Kobiór, dnia 15.12.2021r.

dot.: uzgodnienia przebudowy oświetlenia zewnętrznego w obszarze nowopowstałego gminnego przedszkola (dz. nr 1468/37) przy ul. Tuwima w Kobiórze

– projekt zagospodarowania terenu 1:500

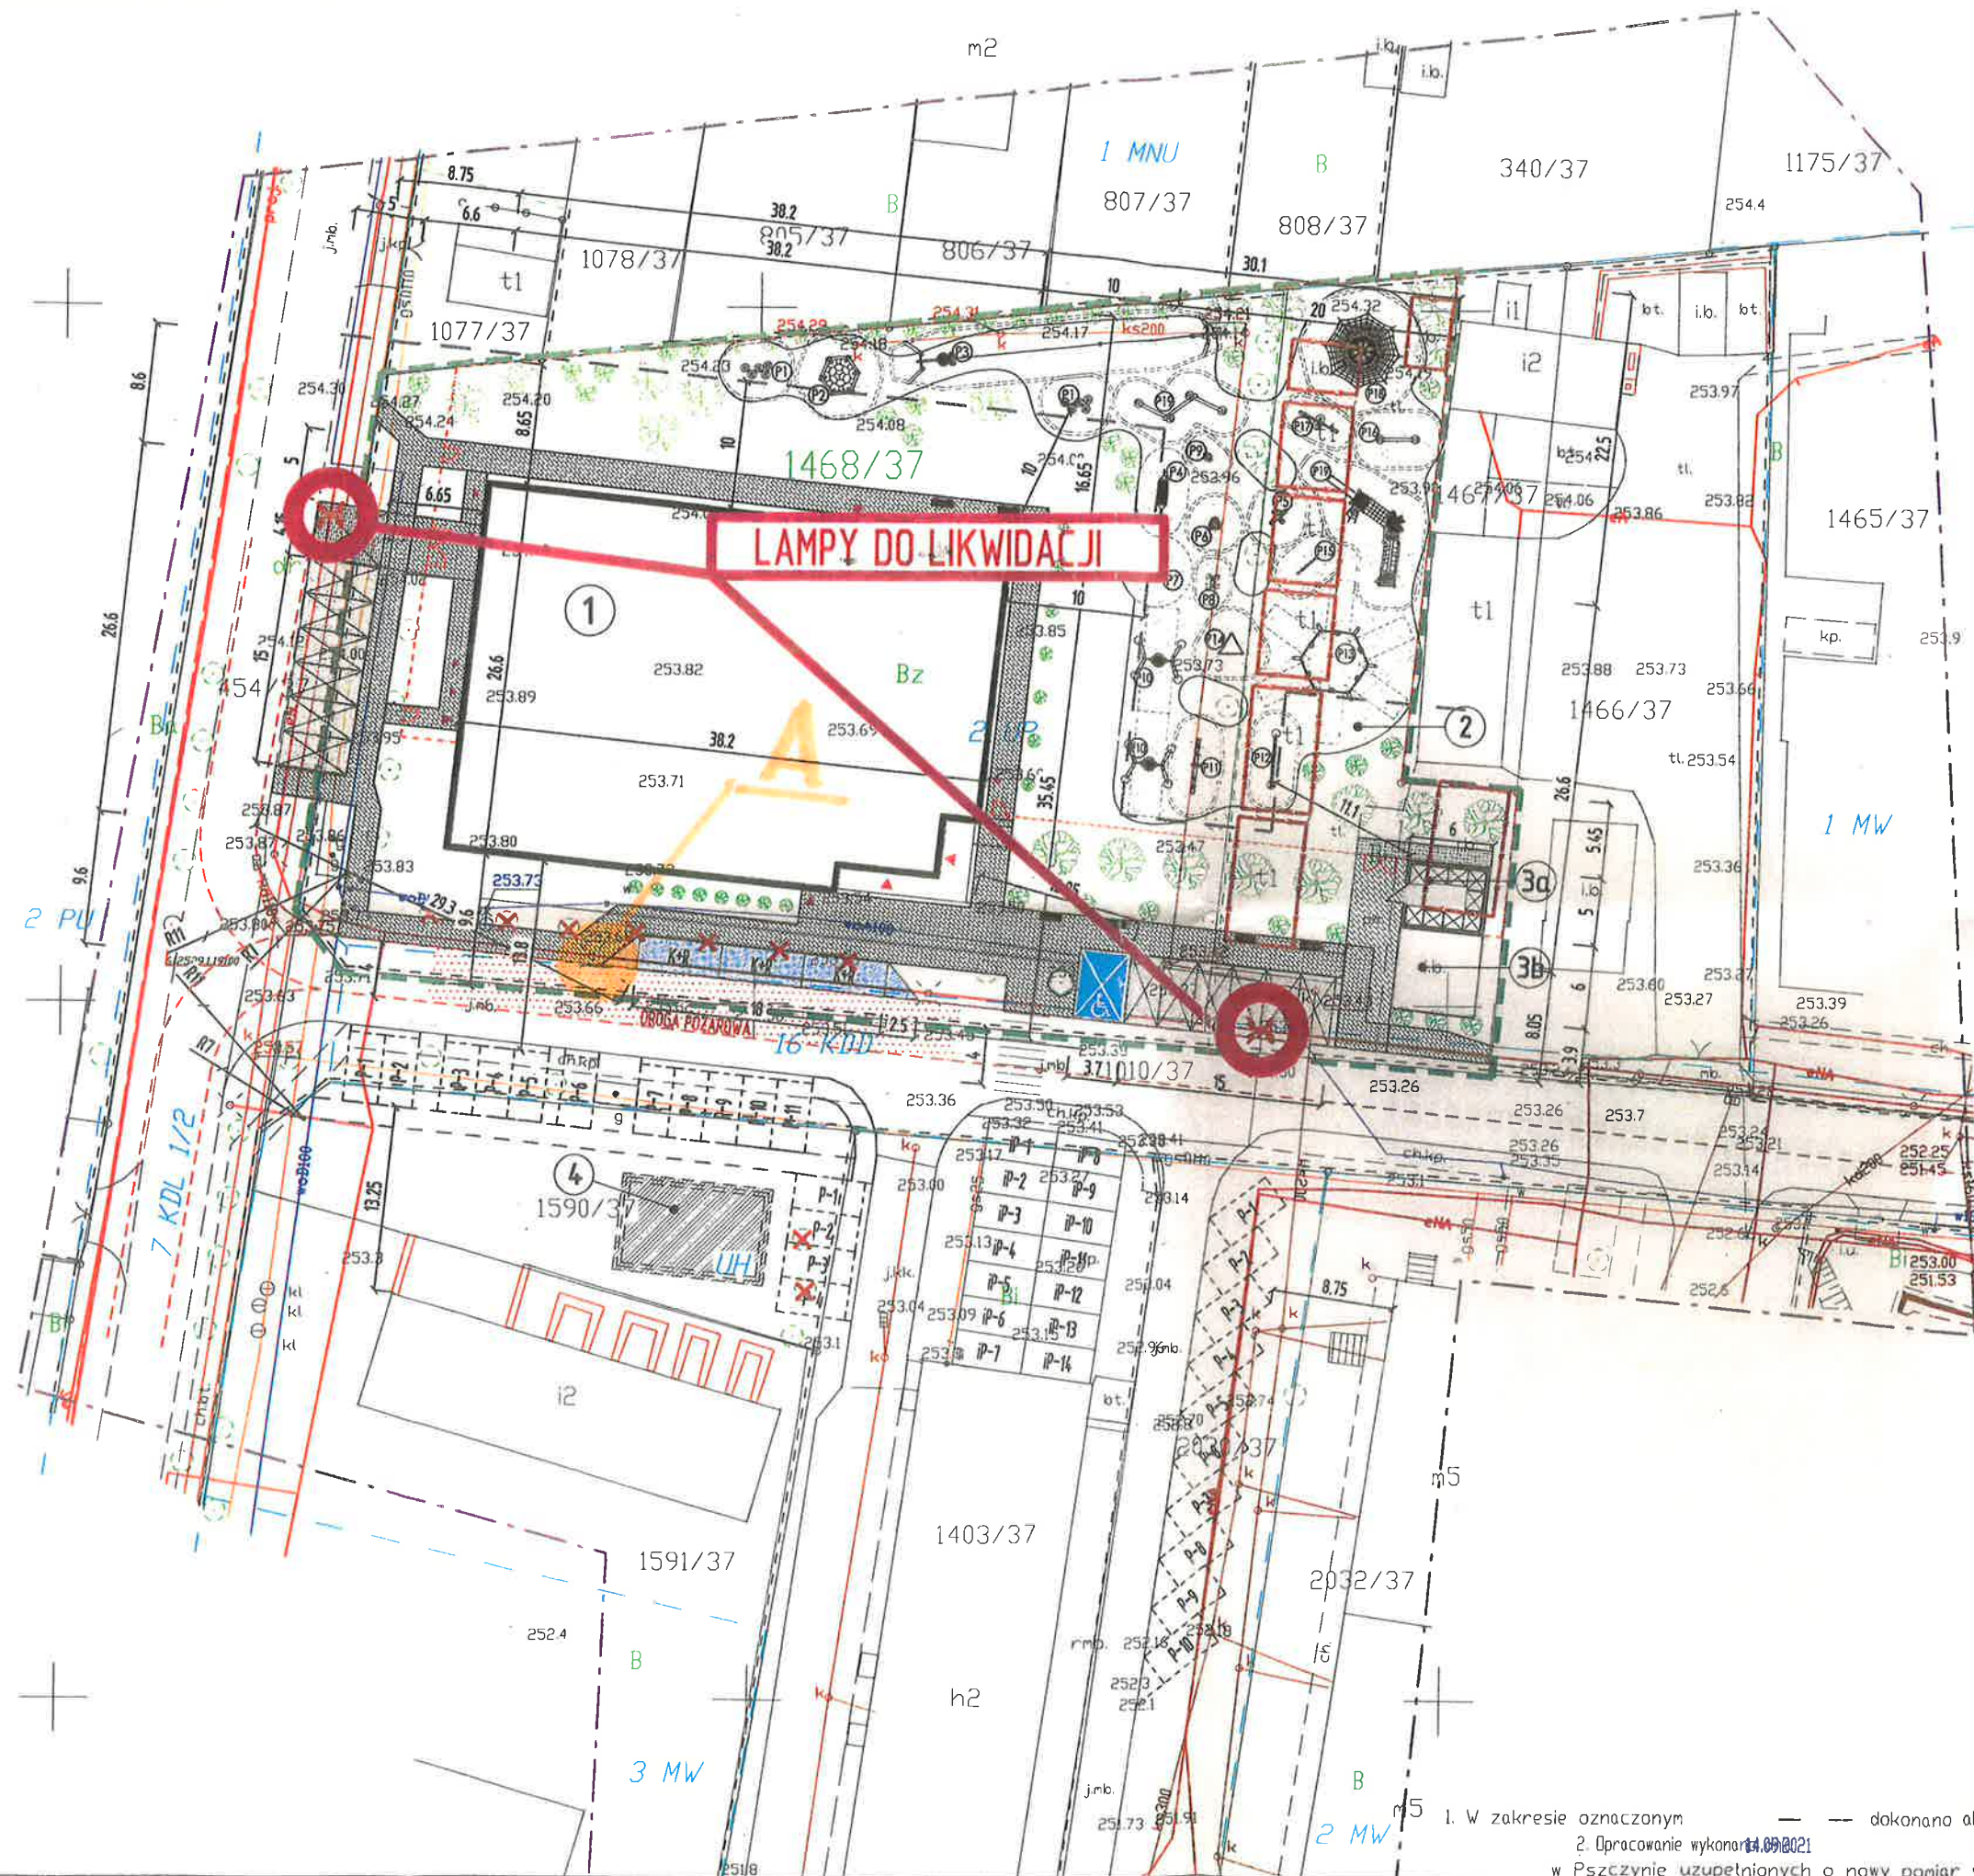
W odpowiedzi na wniosek z dnia 02.12.2021r. (data wpływu: 03.12.2021r.) informujemy, iż wyrażamy zgodę na likwidację wskazanych w załączniku mapowym dwóch punktów oświetleniowych zlokalizowanych w pasie drogi gminnej ul Tuwima (697017S) oraz Olszewskiego (697016S) w Kobiórze, stanowiących własność Gminy Kobiór.

W związku z propozycją usunięcia punktów stanowiących ciąg oświetlenia ulicznego, zwracamy się o zaproponowanie innego miejsca usytuowania likwidowanych latarni o parametrach: LED 72W, 450mA, T3 typ „Lunoida” ROSA . Wyrażamy wolę uzgodnień w tym zakresie.

Lokalizację przedmiotowych punktów oświetleniowych, w przypadku kolizji z urządzeniami obcymi, należy uzgodnić z ich właścicielami - gestorami.

Zwracamy jednocześnie uwagę na konieczność korekty chodnika przy krawędzi ul. Tuwima, celem pozostawienia latarni nr „A” (np. zaprojektowanie wyspy zielenca).

Likwidacja i ewentualna zmiana usytuowania przedmiotowych latarni winna być ujęta w przedmiarze inwestorskim zadania inwestycyjnego.
